Expediente: 051480442964 Radicado: RE-00164-2024

RESOLUCION No.

POR MEDIO DE LA CUAL SE OTORGA UN PERMISO DE VERTIMIENTOS Y SE ADOPTAN OTRAS **DETERMINACIONES**

STARD Cancha

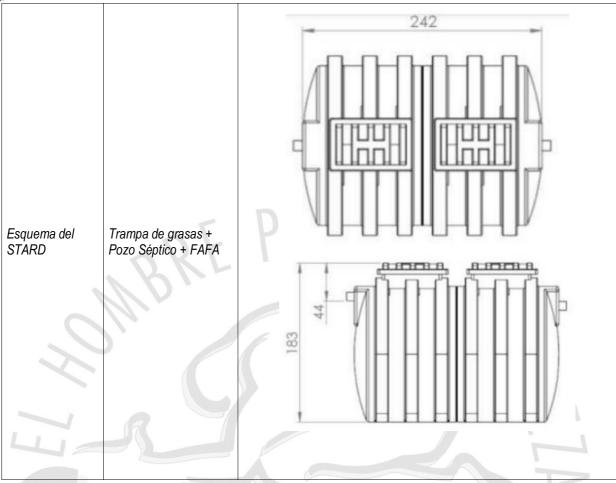
Articulo 49 Resolución 799/2021 Trampa de grasas	Observación
Las trampas de grasa deben localizarse lo más cerca posible de la fuente de agua residual con grasas (generalmente la cocina), y aguas arriba del tanque séptico o de cualquier otra unidad que requiera este dispositivo, para prevenir problemas de obstrucción, adherencias, acumulaciones en las unidades de tratamiento y malos olores.	Cumple, ya que se plantea su ubicación lo más cerca del punto de generación de ARD.

1. El volumen de la trampa de grasa se calculará para	Cumple, ya que se proyecta un tiempo de retención de
un período de retención mínimo de 2,5 minutos. 2. La relación largo-ancho del área superficial de la	24 horas.
trampa de grasa deberá estar comprendida entre 1:1 a 3:1, dependiendo de su geometría.	N.A. Geometría Circular.

3. La profundidad útil deberá ser acorde con el volumen calculado partiendo de una altura útil mínima de 0,35 m.	No se puede verificar este ítem.

Arti	culo 50 Resolución 799 Tanque séptico	Observación				
1. El tiempo de re horas.	tención hidráulica debe	Cumple, toda vez que se proyectan 24 horas.				
ancho será como m	oticos rectangulares, la l iínimo de 2:1 y como m mas geométricas; deber diente.	N.A. Geometría Circular.				
	deberá constar como m imera cámara deberá s		No cumple.			
	útil debe estar entre lo la Tabla 25. Profundidad 0. Profundidad útil mínima (m)		Se proyecta una profundidad útil de 1.39 m.			
Hasta 6	1,2	2,2	"			
De 6 a 10	1,5	~ 7 / / .				
Más de 10	1,8	2,8

5. Se debe diseñar mantenimiento.	de tal manera que se i	facilite su inspección y	Cumple, ya que el lugar previsto para la instalación del STARD es de fácil acceso.

6. Se debe contar co	on un dispositivo para la	evacuación de gases.	Cumple. Cuenta con una (1) tapa para la liberación de gases.			
	aguas abajo de cualqu cimiento de agua para co	/AUD / / / / / / / / / / / / / / / / / / /	Cumple, ya que no se encuentra dentro de la ronda hídrica de alguna fuente.			
sistemas individuale de una trampa de gi	ndo los tanques séptic es de saneamiento, del rasas al inicio del tren de o de ser necesario se c nto complementario.	Cumple, ya que se tiene previsto la instalación de una trampa de grasas.				
estos deben esta propiedades de resis en la Resolución s sustituya. Así mismo	el caso de tanques s r fabricados a partir stencia química, de acue 501 del 2017 o aquello deben tomarse precau ara evitar que el tanque esté vacío.	Cumple, ya que el material es de polietileno Lineal.

Articulo 175 Resolución 330/2017 FAFA	Observación
Los FAFA se construyen como una cámara anexa al final del pozo séptico o como una cámara independiente	Cumple, toda vez que el FAFA está instalado en serie con el tanque séptico según planos de diseño.
El lecho filtrante podrá estar constituido por un lecho en grava, con un volumen de 0.02 a 0.04m³, por cada 0.1 m³/día de aguas residuales domésticas que se van a tratar; también será posible emplear material filtrante plástico, utilizando la mitad del volumen anterior.	Cumple, ocupa un 60% del área del total del FAFA. Material Filtrante Rosetones plásticos.

- 1. En el término de 30 días calendario, allegar a la Corporación Planos y memorias de cálculo del sistema de trampa de grasas.
- 2. Allegue a la Corporación una vez terminada la etapa de construcción del proyecto, registro fotográfico de cancha sintética, unidades sanitarias y sistema de tratamiento de aguas residuales domésticas con sus respectivas zanjas de infiltración
